RE: 4000212

FeedBack Para Fábrica de Projetos

Obra: Plano Sobrecarga 2025

Endereço: 633141

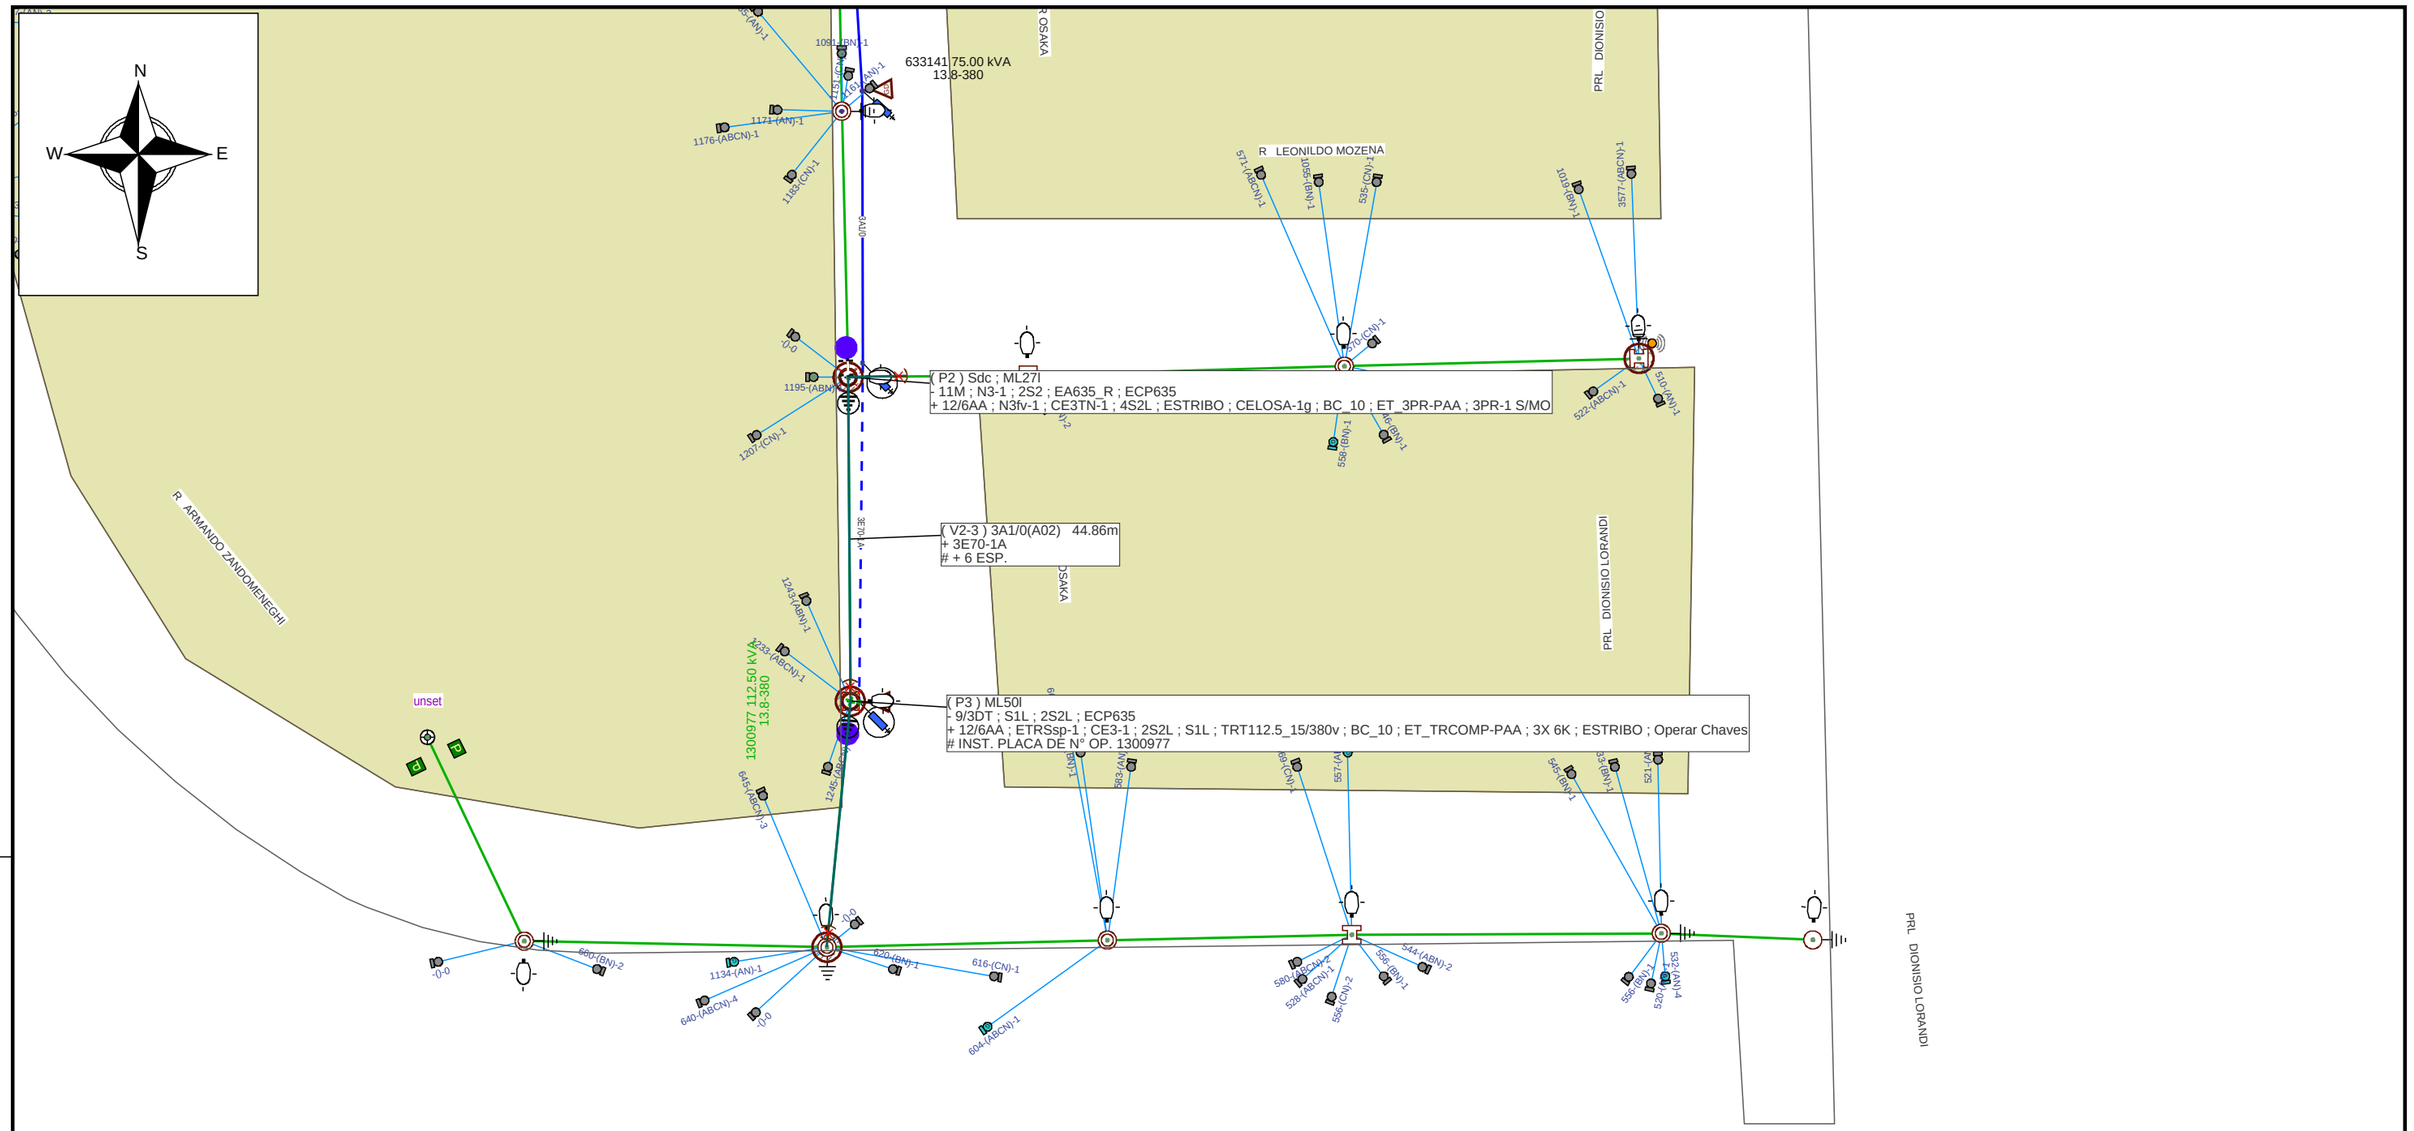
Intervir na rede confome grade de estudos abaixo para substituir as estruturas apontadas na planta kaffa;

O DEC EM ESTUDO PODE SER OTIMIZADO EM ATÉ 200.6 CHI			Quantidade de equipes sugeridas para o desligamento	0	0
Equipamento Desligado	Número Operativo	Clientes Desligados	Duração da intervenção	CHI Total	Observações (se necessário)
TRANSFORMADOR	633141	108	5	540	
ESTUDO DE CHI			Total	540

OS POSTES DO TIPO TRONCO CÔNICO E FIBRA DE VIDRO CONTIDOS NOS GED'S 1347 E 14606 SEMPRE DEVERÃO SER SUBMETIDOS A AVALIAÇÃO DE RECLASSIFICAÇÃO DOS MESMOS CONFORME O **GED 18968**

DEVERÃO SEMPRE SER AVALIADOS 3 PARÂMETROS:
CARACTERÍSTICAS TÉCNICAS;
FISSURAS;
APARÊNCIAS.

O DETALHAMENTO DE CADA PARÂMETRO DEVE SER VERIFICADO JUNTO AO GED 18968.
